內政部 函

發文日期：中華民國111年10月7日
發文字號：內授營建管字第1110817347號
速別：普通件
密等及解密條件或保密期限：
附件：如說明三 (1111215065_1110817347_111D2035935-01.pdf)

主旨：修正建築技術規則建築設計施工編第42條補充圖例圖42-
(1)及圖42-(2)，請查照轉行。

第42條 圖42-(1)

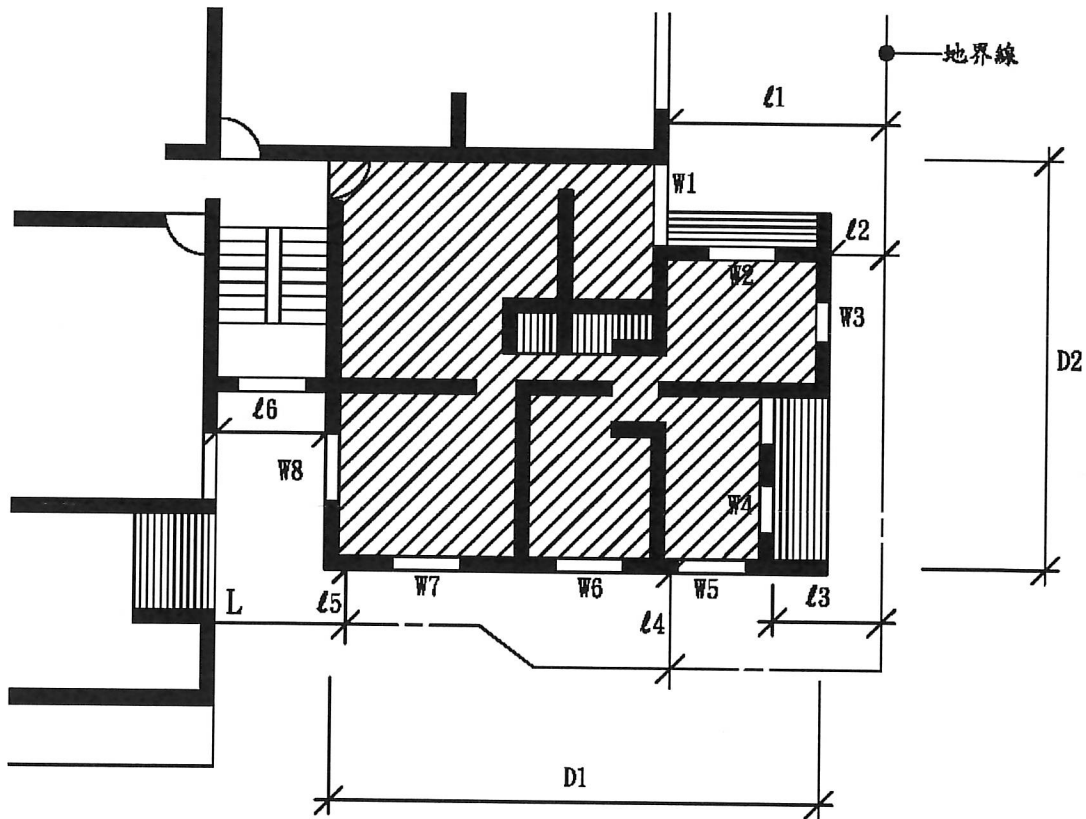
(一)圖42-(1)文字說明2「設陽台均小於1.5m寬度，除W1臨接
陽台之部分……」修正為「設陽臺均小於2m寬度，除W1
臨接陽臺之部分……」。

- ①則 W_3, W_7, W_8 , 為無效之採光開口, 其面積不得計入採光面積。
- ②設陽臺均小於 2m 寬度, 除 W_1 臨接陽臺之部分, 其有效採光面積應按 0.7 計算外, 其餘均為有效採光開口。
- ③若 W_1, W_2, W_4, W_5, W_6 之有效採光面積之和(地板面以上 50cm 範圍內不得計入)為 Σa , 居室樓地板面積即圖中斜線部分(不包括本編第1條第16款所稱之樓梯走廊浴廁等非居室部分)為 $F. A$, 則 $\Sigma a \geq F. A / 8$ 。
- ④有效採光距離之保持係以建築物外牆為準, 故居室樓地板內仍可隔間。
- ⑤住宅區建築物, 深度超過 10m 者, 至少應有一面(背面或側面)在有效採光範圍內, 其他各面雖不在有效採光內, 如符合45條水平距離(即 1m)者, 仍可開窗, 惟不得計入有效採光面積, 如本圖例, 若 D_1 及 $D_2 > 10\text{m}$ 時, 至少應有一面之外牆在有效採光範圍內; 若其右側外牆為有效採光, 此時應調整設計平面, 使 l_2 之值符合有效採光之規定。
- ⑥住宅區之建築物深度在 10m 以內時, 不檢討各面之採光距離, 各層背面及側面如有開窗時, 亦不予限制採光距離, 惟前述各立面開口採光面積總計仍須符合第41條規定。

第42條 圖42-(2)

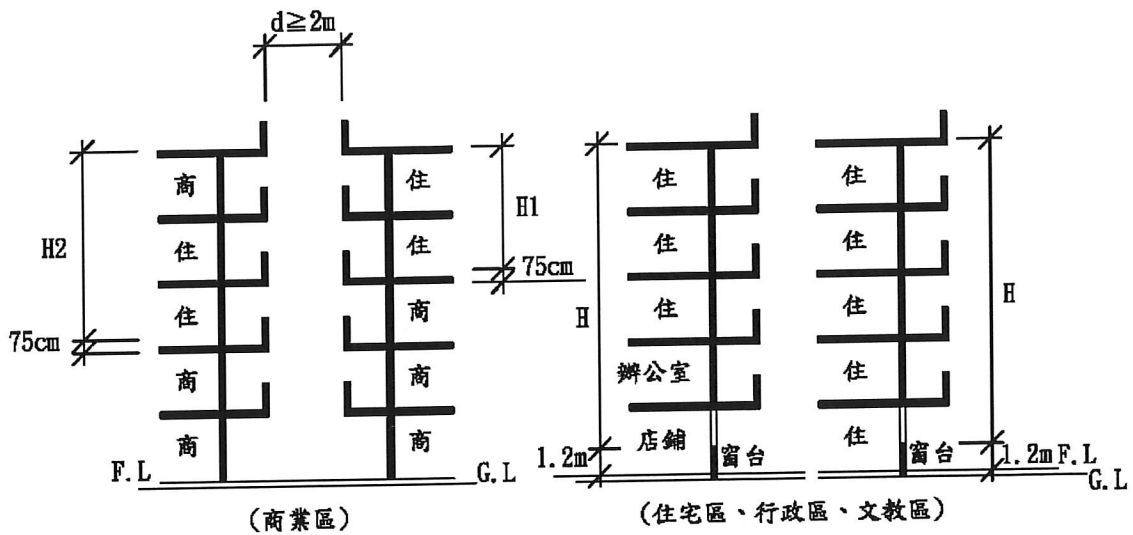
(二)圖42-(2)文字說明3「依前條第三款之規定，位於地板面
50cm範圍內之窗或開口面積不得計入有效採光面積內，
故本條關於高度(H)之計算應由地板面50cm之高度起算
……」修正為「依前條第三款之規定，位於地板面75cm
範圍內之窗或開口面積不得計入有效採光面積內，故本
條關於高度(H)之計算應由地板面75cm之高度起算
……」，另圖示商業區部分並配合修正。

- ① 建築物外牆依規定留有採光用窗或開口時，其同一基地內之他棟建築物或同棟建築物之對面部分(如天井)之有效採光距離D，係指面對之外牆間之水平淨距離。
- ② 天井部分各向之D/H值均應分別核算(即圖中D1，D2與H之比值)。
- ③ 依前條第三款之規定，位於地板面75cm範圍內之窗或開口面積不得計入有效採光面積內，故本條關於高度(H)之計算應由地板面75cm之高度起算計至建築物外牆最高部分之垂直高度，符合本編第1條第7款之屋頂突出物不予計入外牆高度。
- ④ 門窗開向陽台時如圖42-(1)第②點說明規定計算，若相對之兩面均設有陽台時，其有效採光僅扣減一面之陽台，即水平淨距離(D)，應自任一面之外牆面計至對面陽台之外緣如圖中D1。
- ⑤ 商業區建築物水平間距達5m以上，其他使用分區水平間距達6m以上者(空地、道路及永久性空地寬度之和)免再增加。
- ⑥ 住宅區建築物，不因部分樓層設置辦公室或店鋪而減少其採光高度。
